**伊方発電所**  
**2号炉 廃止措置計画認可申請及び**  
**1号炉 廃止措置計画変更認可申請の**  
**補正について**

令和2年 7月 2日  
四国電力株式会社

#### <貯蔵量推移のイメージ> (赤字は変更箇所を示す)

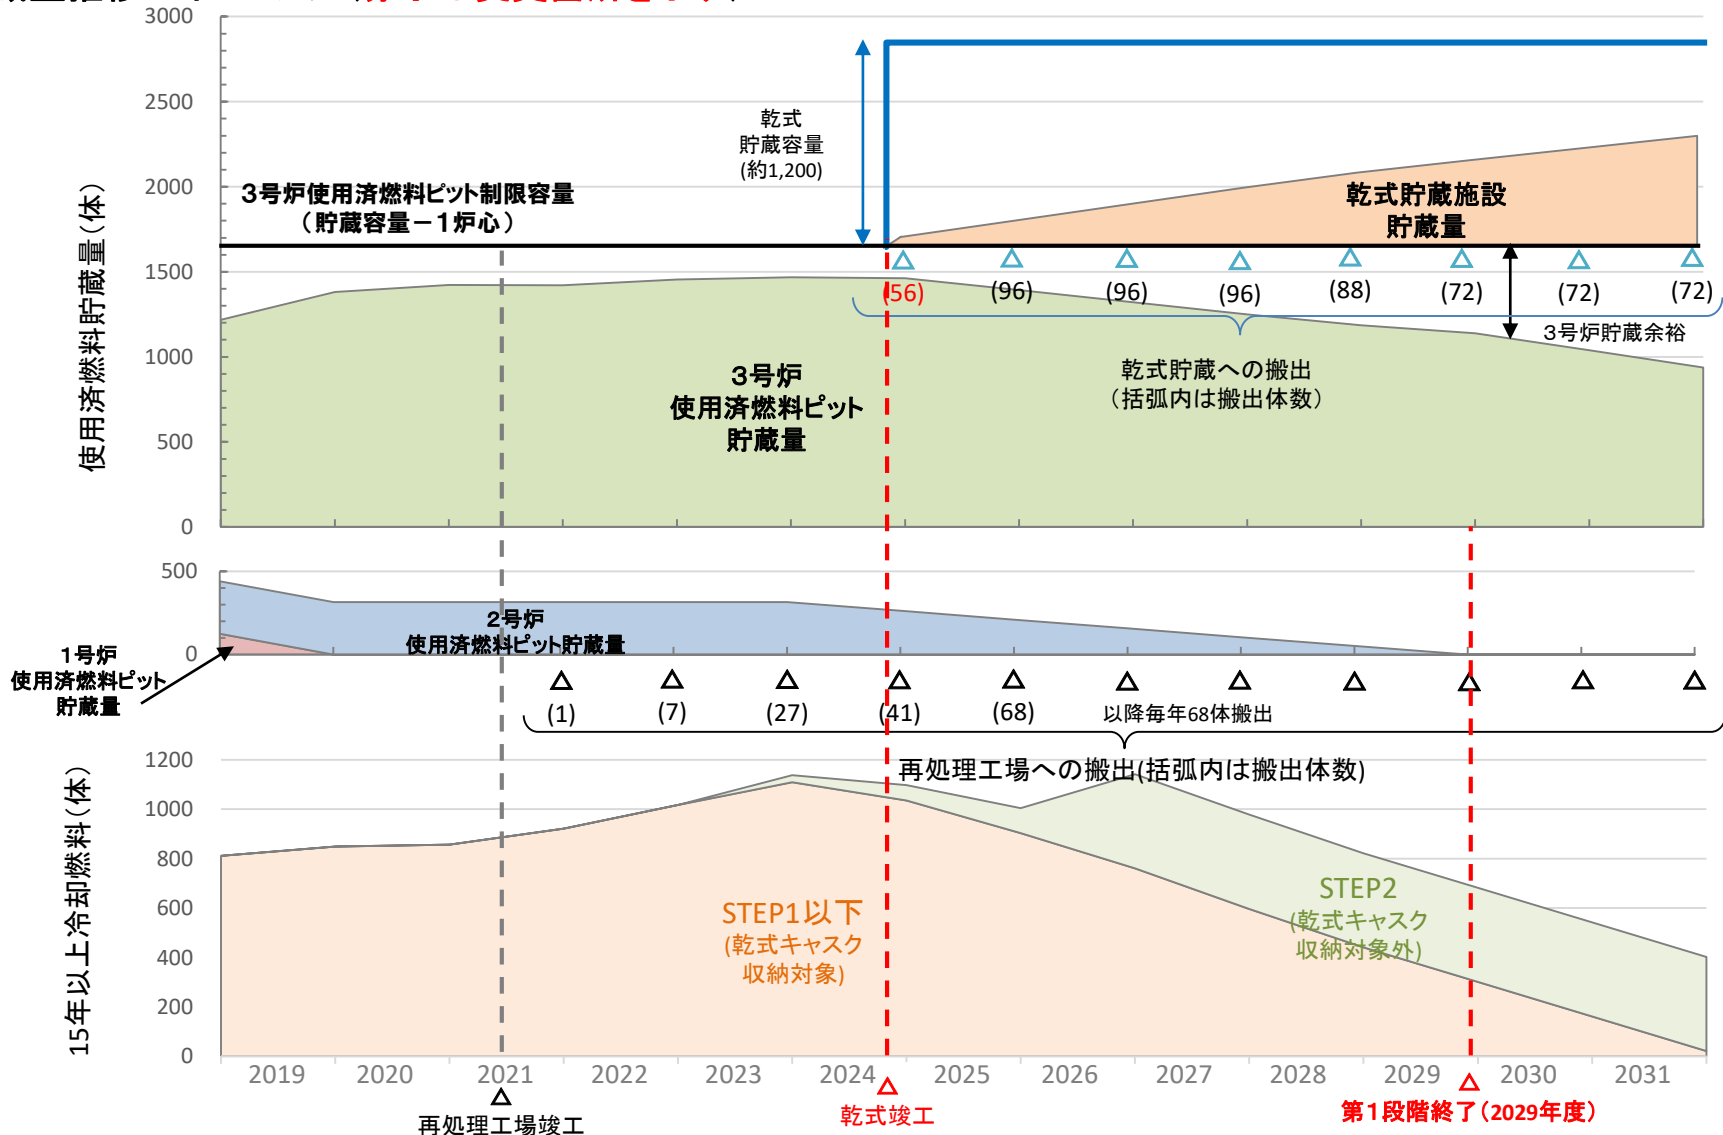
○令和元年7月2日の審査会合でご説明した、使用済燃料搬出の考え方について、廃止措置工程及び使用済燃料乾式貯蔵施設の竣工時期の変更並びに1号炉の使用済燃料搬出実績を反映。

- 伊方発電所の使用済燃料貯蔵量推移のイメージについて、下記条件を想定して算出した結果を次頁に示す。
  - 3号炉の運転に伴い年間40体の使用済燃料が発生する。
  - 1号炉は、使用済燃料の搬出実績を反映する。(2019年9月完了)
  - 2号炉は、廃止措置計画認可後、第1段階終了(2029年度)までに使用済燃料ピット内の使用済燃料を搬出する。
  - 再処理工場への搬出として、2021年度の竣工以降、使用済燃料取得計画の4%相当を搬出可能と仮定し、本格稼働開始後は年間68体の搬出を想定する。
  - 2024年度の乾式貯蔵施設竣工後、十分に冷却が進んだ収納対象燃料については、乾式キャスクに収納し、搬出する。なお、本ケースは仮に毎年3基程度乾式貯蔵する場合として貯蔵量推移を示すが、実運用としてはメーカーの製造能力および発電所内の工事物量等を勘案し、計画的に使用済燃料乾式貯蔵施設に搬出する。
